SEESTADT BREMERHAVEN

Bebauungsplan Nr. 495 „Eingang Geestemünde und Werftquartier“

Stellungnahmen zu den vorgebrachten Anregungen und Hinweisen

Abb. 1 – Rosskastanie StU 210cm, Nansenstr. – Auflage= Gestellung Baumschutzzaun Kronentraufe

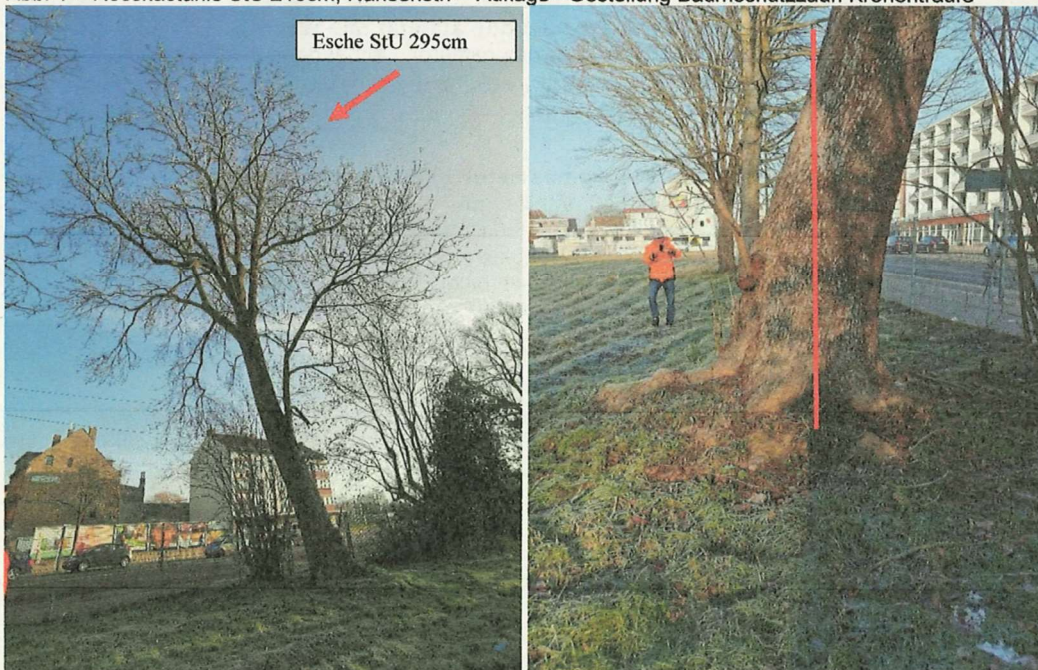
Baumart mit StU	Empfohlene Maßnahme	Besonderheiten
Roskastanie 210cm	Baumschutz RAS LP – Baumschutzzaun in Kronentraufe (ca. 5m Kronenradius)	erhaltenswert
Esche StU 295cm	Fällung –Entnahme am Standort	Schiefstand, Wurzelschädigungen, Überprüfung Habitatstrukturen vor Fällung (Überprüfung ggf. durch Amt 67 Hubsteiger)
Bergahorn StU 195cm	Fällung – Entnahme am Standort	Oberkrone abgestorben, Vit. rückgängig, Überprüfung Habitatstrukturen vor Fällung (Überprüfung ggf. durch Amt 67 Hubsteiger)
Hainbuche StU 205cm	Fällung – Entnahme am Standort	(erhaltenswert)– geplante Baumaßnahme im nahen Baumumfeld nicht vereinbar mit langfristigem Baumerhalt

Abb. 3 Bergahorn u.-Hainbuche

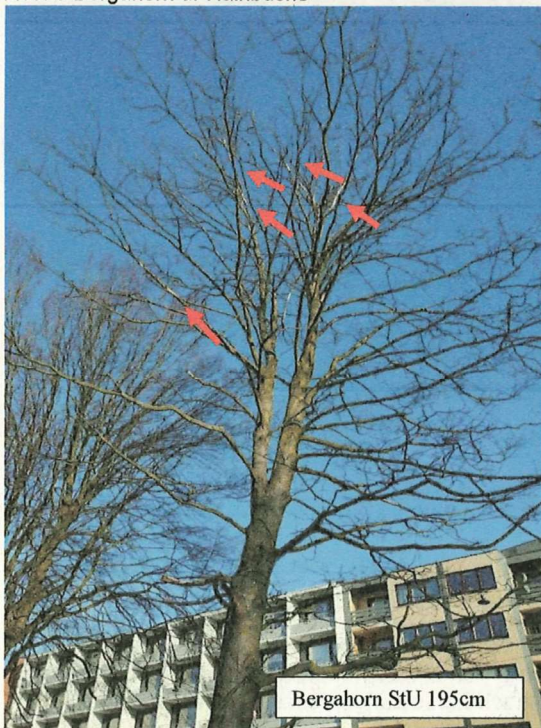
2. <u>Auffälligkeiten:</u> Schiefstand in Richtung Georgstr., Totholzbildung in der Oberkrone, Kronenaufbau weitgehend in Ordnung, Anhebung im Wurzelteller ggf. Abgrabungen bei Abriss Altbestand Immobilie in 2019 (geschätzt), Wurzelschäden vermutet in Zugrichtung, Ausbildung eines sog. sekundären Wurzelhorizontes (Adventivwurzeln, kompensatorischer Zuwachs im Bereich der Wurzelanläufe), Verkehrssicherheit nicht gegeben, Standsicherheit ggf. eingeschränkt. 3) Nord-östlich bei Georgstr. – Bergahorn (<i>Acer pseudoplatanus</i>) StU 195 cm 3. <u>Auffälligkeiten:</u> Oberkrone und auch Teile des mittleren Kronenbereichs sind abgestorben, z.T. großflächige Rindenablösungen an Stark bis Grobästen, Verkehrssicherheit nicht gegeben, Bruchsicherheit ggf. eingeschränkt. 4) Nord-östlich bei Georgstr. – Hainbuche (<i>Carpinus betulus</i>) StU 205 cm 4. <u>Auffälligkeiten:</u> stabiler Kronenaufbau, Vitalität gut bis ausreichend, keine Einschränkungen der Verkehrssicherheit festzustellen. Im nahen Umfeld der Hainbuche (Entfernung ca. 2,5 m) zum Stammfuß der Hainbuche soll laut Bauplan (vorliegend) ein Versorgungsgebäude (Müll, Fahrräder etc.) gebaut werden. Dies lässt sich nicht ohne gravierende Schäden am Wurzelwerk der beschriebenen Hainbuche ausführen. Käme es zu einem Rückschnitt der Wurzel, ist mit einem ersichtlichen Vitalitätsrückgang des Baumes zu rechnen. Zudem muss in die Krone eingegriffen wer-	Aufgrund der konstatierten fehlenden Verkehrssicherheit wurde für die Bäume 2 – Gemeine Esche - und 3 – Bergahorn - bereits ein Fällantrag gestellt und befürwortet. Dementsprechend werden im Satzungsentwurf beide Bäume nicht mehr als zu erhalten festgesetzt, sondern vielmehr die mit ihrem Ersatz geforderten Auflagen redaktionell in die vorliegende Planung überführt. Diese Änderungen berühren nicht die Grundzüge der Planung und werden insofern durch redaktionelle Anpassungen im Satzungsentwurf berücksichtigt. Vgl. die vorangegangene Abwägung. Aufgrund dieser Hinweise soll das geplante Versorgungsgebäude auf dem Polizeigrundstück mittels Punktfundamenten gegründet werden. Die Informationen sind durch mehrere gemeinsame Termine dem Vorhabenträger bereits bekannt und eine Lösung wie zuvor beschrieben wurde aufgezeigt. Dementsprechend verbleibt es bei der Festsetzung der Hainbuche als zu erhaltender Baum.
